# RENESAS TECHNICAL UPDATE

製品分類	MPU&MCU	発行番号	TN-SH7-A607A/J	Rev.	第1版
題名	IIC3 ビット同期回路に関する誤記訂正および記述変更		情報分類	技術情報	
適用製品	SH7200 シリーズ SH7210 シリーズ SH7260 シリーズ	対象ロット等	関連資料	下記参照	
		全ロット

下記適用製品に内蔵されているI<sup>2</sup>Cバスインタフェース 3 (IIC3) において、ビット同期回路に関する誤記訂正および記述変更がありますのでご連絡いたします。

## 1. SCLをモニタする時間の誤記訂正

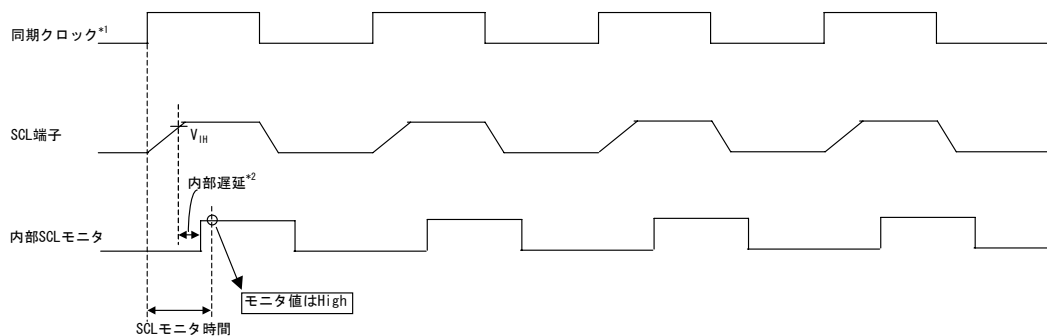
下記の通り、CKS[3]が"1"の時の値を訂正します。

誤)

CKS[3]	CKS[2]	SCLをモニタする時間
0	0	9 tpeyc
	1	21 tpeyc
1	0	19 tpeyc
	1	43 tpeyc

正)

CKS[3]	CKS[2]	SCLをモニタする時間
0	0	9 tpeyc
	1	21 tpeyc
1	0	33 tpeyc
	1	81 tpeyc

(a) 正常な場合

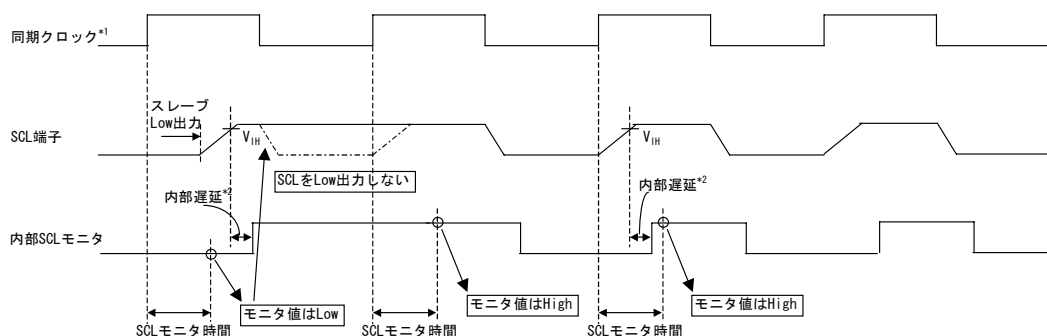
2. ビット同期回路のタイミング図の記述変更

下記のように、ビット同期回路のタイミング図を変更します。

- ・ 「正常な場合」と「最初スレーブデバイスがLowに引っ張った場合」を追加
- ・ 補足説明を追加
